ACTA No. 07

1. Primer acercamiento al documento que será radicado por la Secretaria de Agua del Departamento de Norte de Santander – PDA Norte de Santander, como reformulación al Proyecto "*OPTIMIZACIÓN DE REDES DE DISTRIBUCIÓN EXISTENTES EN LOS MUNICIPIOS DE VILLA DEL ROSARIO Y LOS PATIOS, DEPARTAMENTO DE NORTE DE SANTANDER*" en el marco del Convenio 1129-2020.

A. Punto de Empalme del Km 8 – Los Patios:

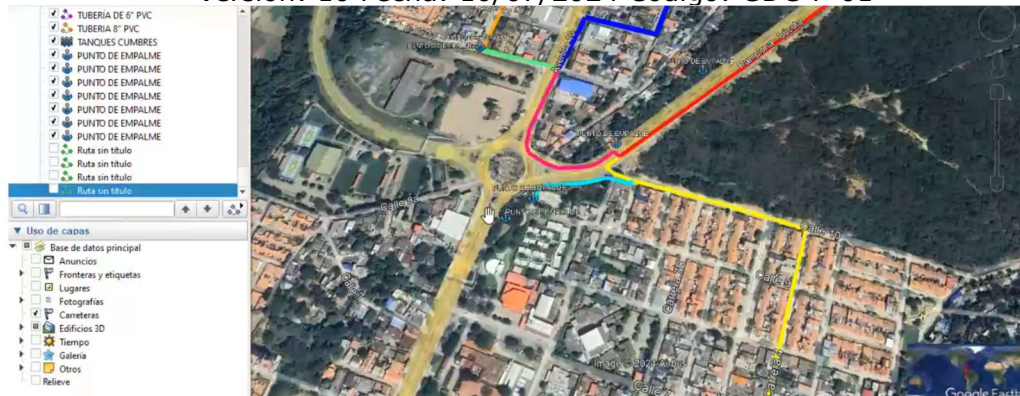
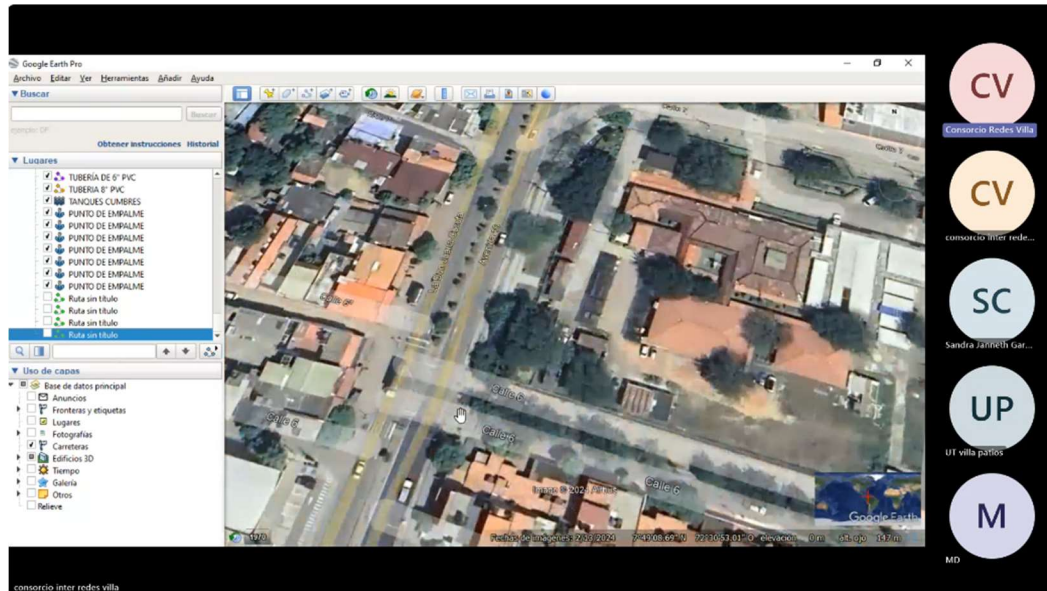
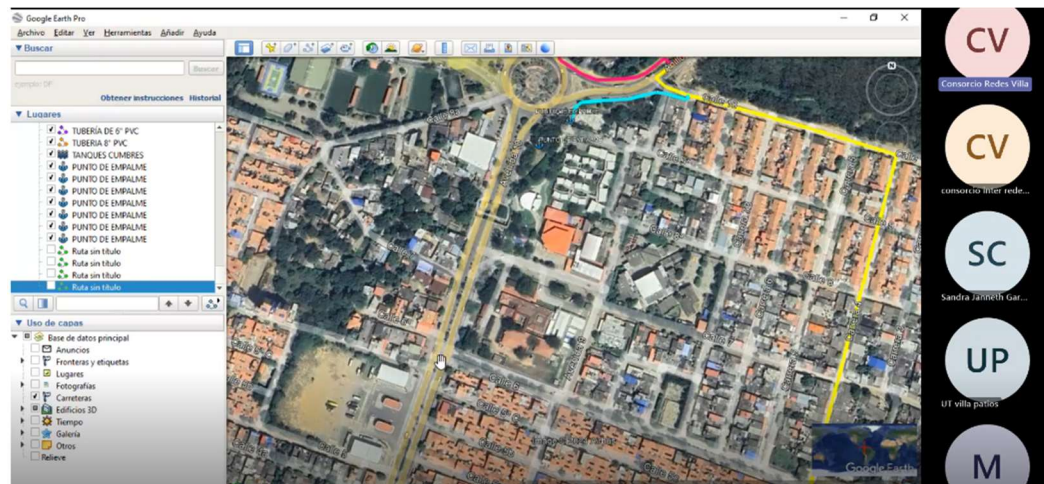
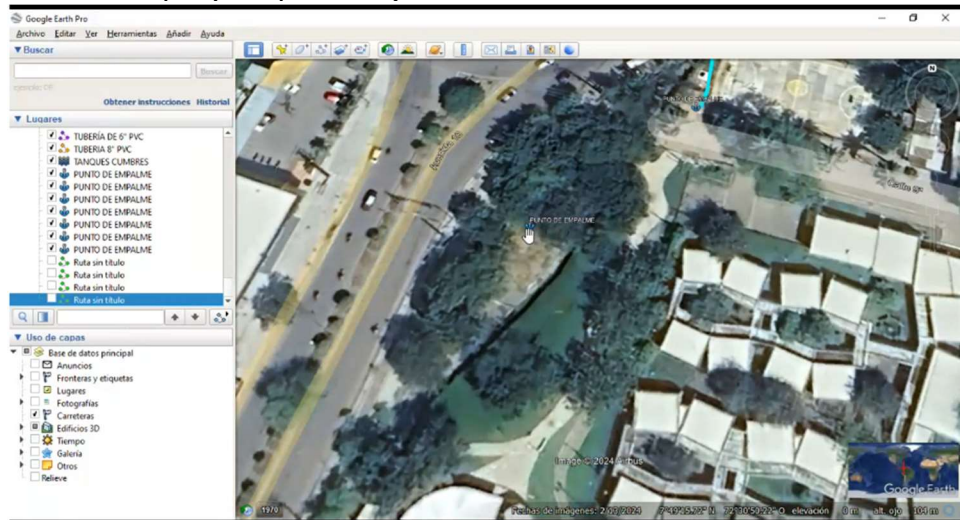
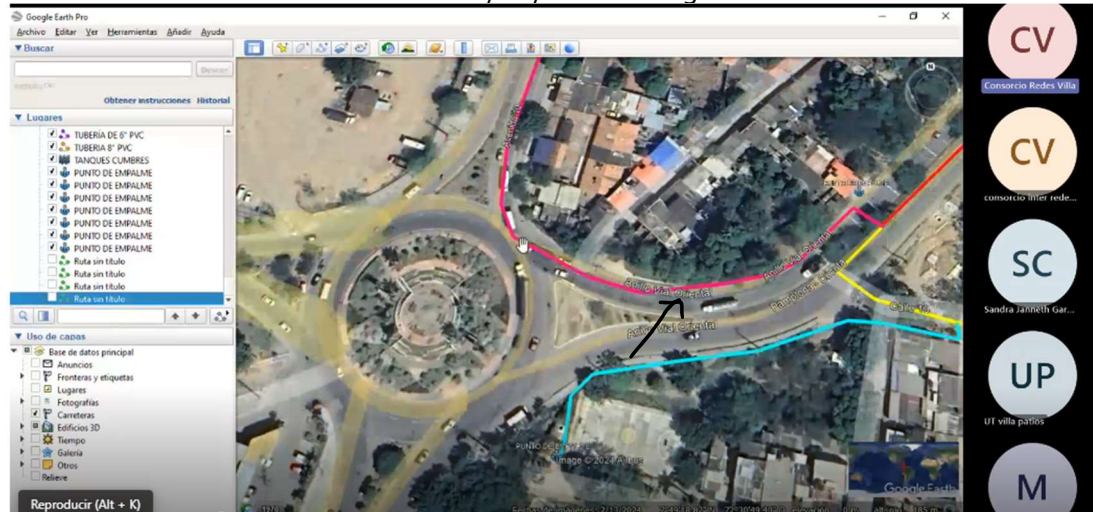
- *De acuerdo con lo que se encontró durante los apiques o sondeos que se hicieron para el empalme del kilómetro 8, que era el que estaba contemplado inicialmente ahí, sobre donde está la manita era donde estaba proyectado, según el diseño que íbamos a hacer el empalme*

- De acuerdo con los apiques que se hicieron en acompañamiento de Agua de Los Patios se observó, que en más de 4 perforaciones que se hicieron la tubería no se encontraba en el punto que estaba identificado inicialmente. Una vez realizada la última perforación, se determinó que cerca de 240 metros hacia abajo, viendo como hacia Pamplona, ahí donde está la calle 6ª el separador del acceso al hospital sería en nuevo punto de conexión (ver figura)

- *Agua de los Patios enfatizó ese punto porque es donde se ramifica el circuito que abastece hacia la zona norte y hacia la zona sur del municipio, es uno de los puntos importantes para el municipio, teniendo en cuenta que es el único punto donde se le va a dar Agua del metropolitano al sector sur. Esto conlleva a que se generen mayores cantidades de obra en cuanto a demolición, excavaciones, rellenos y tubería en PVC 12" RDE 17 debido a las presiones que se manejan en ese sector.*

- *Entonces desde la línea azul que es la tubería de 14" en HD, pasa a PVC 12" RDE 17 en el tramo. Se hicieron más de 7 u 8 sondeos con el apoyo de Aguas de Los Patios. Se localizó para el empalme la red matriz de 12" en*

American Pipe en la estructura del separador. Hay en ese punto una ramificación que es la que surte hacia la zona norte y hacia la zona sur, el empalme se haría después de esa ramificación para que siga abasteciendo hacia las dos zonas.

- *La tubería que tenía el proyecto era en HD de 14" está construida hasta un paso elevado aquí (ver puntero):*

Después se hace una modificación, se ajusta el diámetro a PVC RDE 17 de 12", que es el requerido de acuerdo a las presiones que se manejan en el sector. No se puede más amplia la tubería porque hay una estructurade de Box Culvert que tiene una profundidad de 2,50 m aproximadamente. Entonces hay que pasar entre el andén y la cabeza de la estructura, que es el espacio que queda para trabajar.

- *Por tanto, el tramo adicional es en especificación PVC RDE 17 de 12", se conecta a tubería de American Pipe de 12".*
- *Como donde se conecta es American Pipe, se hace necesario la soldadura del elemento, una válvula compuerta para control y ahí se conecta a la red.*
- *Se debe hacer una caja en la vía, más la válvula, los pasamuros de la caja, los accesorios para dar dirección horizontal y vertical. Además de recuperación del adoquín de concreto, pavimento en asfalto, bordillos, sardineles, excavaciones y rellenos.*

B. Paso elevado Tubería 16" PVC, redoma Km 8- Los Patios:

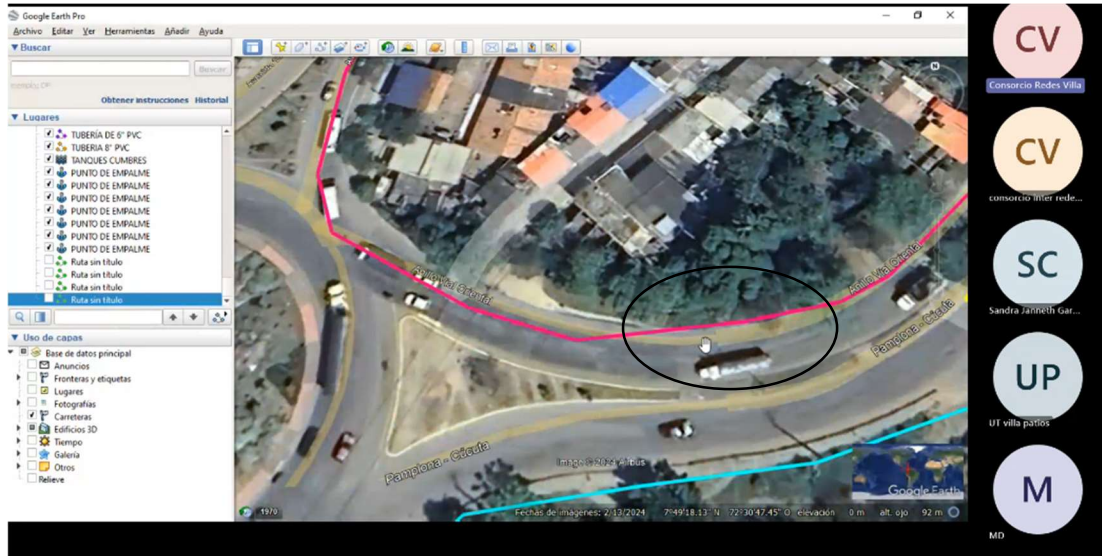
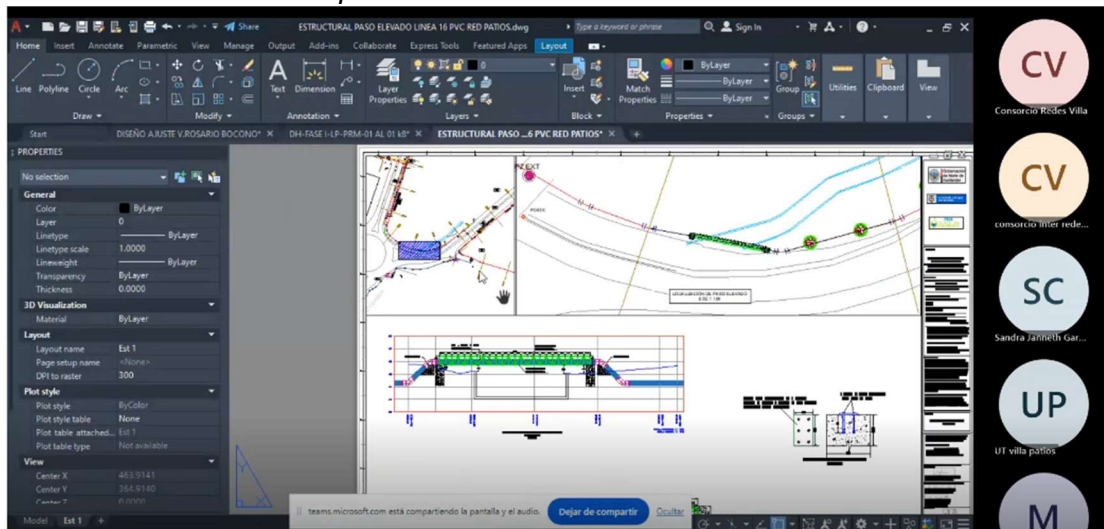
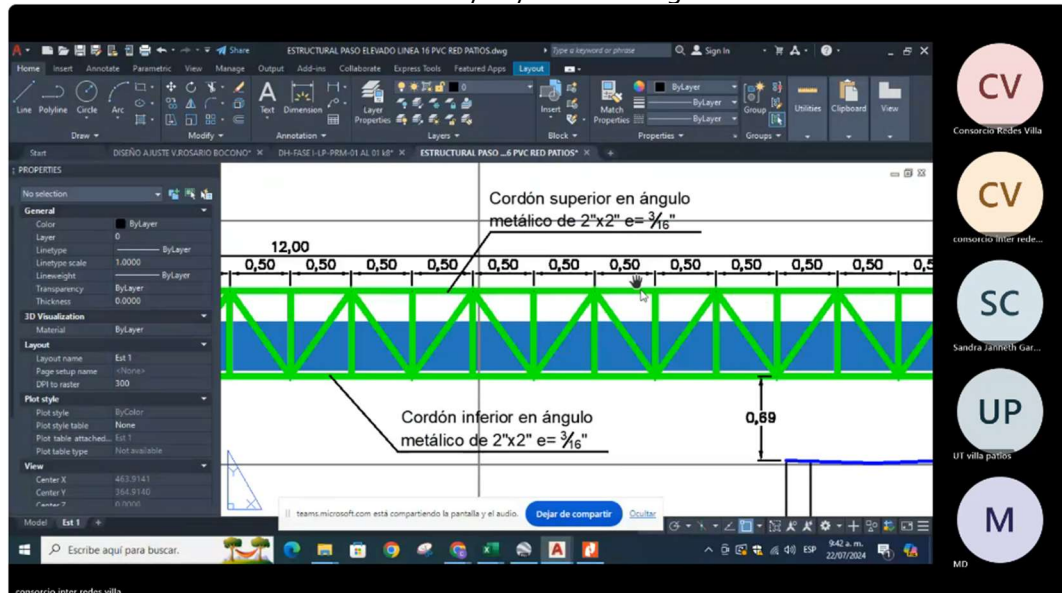
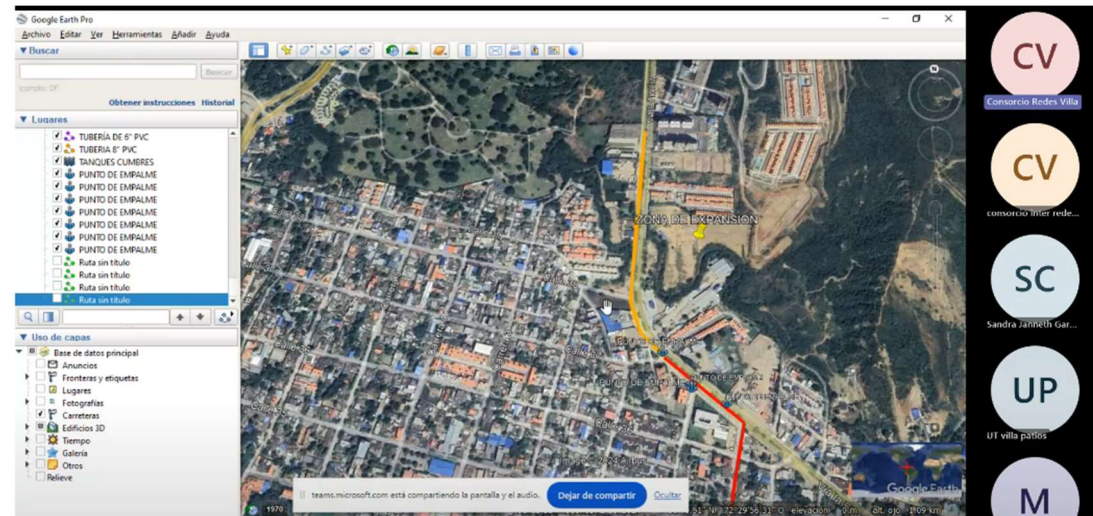
- Dentro del proyecto tenemos la tubería en Magenta que es la que, bordea lo que es la del kilómetro 8 en PVC de 16", en este momento, está en construcción. Durante las actividades de exploración para hacer el cruce por el Box Culvert que se ve ahí.

- Hay un Box que se localiza en esa zona, estaba contemplado inicialmente pasar entre Box Culvert y la berma de la vía. Cuando se realizaron las actividades de exploración para hacerlo, resulta que se determinó de acuerdo con la extensión y la revisión del ingeniero de especialista, que la estructura del Box Culvert se encuentra demasiado deteriorada y afectada.

- Tiene una serie de fisuras, una serie de grietas, entonces, el especialista determinó que es necesario hacer el paso elevado en este punto, es un cruce aproximadamente de 12 m en cercha metálica que se contempla para poder hacer ese paso en esa zona.

- Contempla la cercha, donde va a ser apoyada la tubería, unos pedestales o una base en concreto, con un refuerzo, unos anclajes en platina que donde va soldada la cercha como tal.

- La cercha es en tubo metálico de 2 x 2, con cordones inferiores en ángulo metálico de 2 x 2.

C. Punto de empalme Sector La Floresta Estación Petromil – Los Patios:

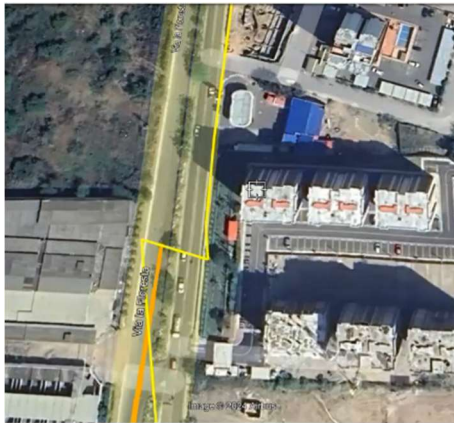
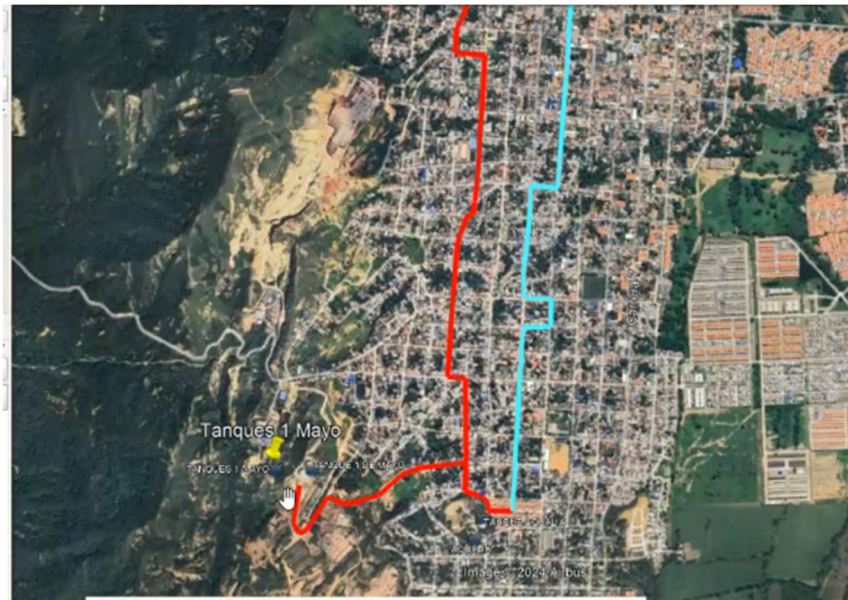
- Se tenía dentro del proyecto un ramal en tubería de 8" PVC, al cual se iba a llegar para que posteriormente esto hicieran la conexión. En este momento el municipio instaló la tubería, hasta donde viene la estación de

servicio de Petromil. Este sería el punto de conexión. Permitiendo el paso de agua del Metropolitano al sector norte.

- *La tubería roja es la que se empalma es en 8" PVC RDE 21.*
- *Se va a instalar la T, las uniones por acople universal, su válvula compuerta, con su respectiva caja, al frente de la estación de servicio Petromil.*

- *Inicialmente estaba contemplada la futura conexión de la red que venía instalando el Municipio de Los Patios desde Cúcuta, porque esa zona no tiene suministro de agua por parte del municipio en este momento. A la fecha ya está instalada la tubería (roja y amarilla), entonces está pendiente el punto de empalme.*

D. Puente Peatonal sobre el Canal Las Morcillas, Barrio El Páramo – Villa del Rosario:

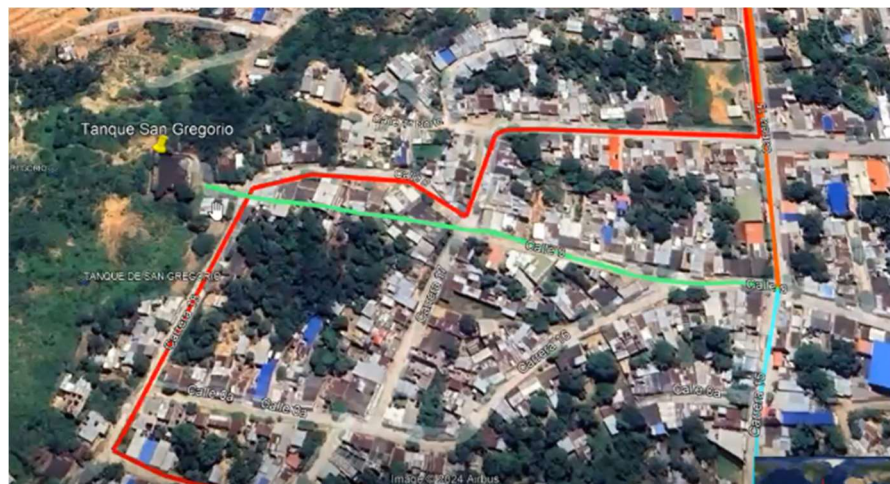
- *Partiendo desde los tanques de Primero de Mayo hacia el sector de San Gregorio, se tiene el paso elevado construido. Aquí se ve la estructura del Box Culvert, Canal de la Morcilla. En este punto es necesario, construir un paso peatonal de 12m.*

- Antes de la construcción del paso elevado, había un paso peatonal, que al ser intervenido se deterioró. Por tanto, se hace necesario construir el **paso peatonal** sobre el paso elevado.
- El paso peatonal será en lámina alfajor, con baranda metálica, pintura anticorrosiva y acabo en color amarillo. Gradas de acceso a la entrada y la salida.

F. Mayores y menores cantidades de obra – Villa del Rosario:

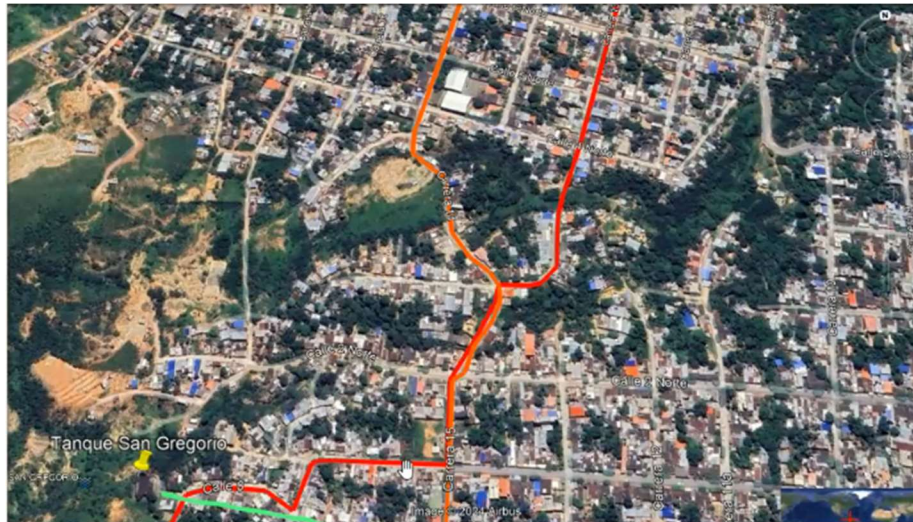
- *Continuando hacia el tanque de Montevideo, se han presentado mayores y menores cantidades de obra en cuanto a profundidad de excavación, debido a la cantidad de interferencias que se encuentran en esa zona.*

- *En esta zona hay dos líneas rojas, en donde se interceptan la línea roja que está mostrando el cursor es la línea Express, que sale por bombeo del tanque Montevideo hacia el tanque de San Gregorio. Hacia el tanque de Montevideo es una línea de 8" PVC, que está en servicio todo el tiempo. Paralela a esa línea de 8" está en la línea una línea de 4" y una línea de 3" del municipio.*
- *Debido a estas interferencias, se hace necesario aumentar cantidades en cuanto a profundidad, porque como es una tubería de diámetro 20" en PVC*

no es posible manejarla con cotas a 1.50 cota clave y se debe profundizar y se aumentan excavaciones, retiros de escombros, rellenos.

- *Se presentan también mayores cantidades en material rocoso conglomerado en las excavaciones en la parte más alta del municipio para la instalación de tubería de 20" de 16" y 18", se requiere también cambio de material.*
- *Mejoramientos de vía a condiciones iniciales (destapadas y en concreto).*
- *Se amplían 6 m de excavación sin zanja paso de Lomitas Autopista Internacional, debido a que se encontró en este punto la línea matriz de agua, fibra óptica a ambos lados de la vía, se requiere ampliar a la derecha e izquierda 3 m para paso sin afectación a redes existentes (eran 24 m y ahora son 30 m).*
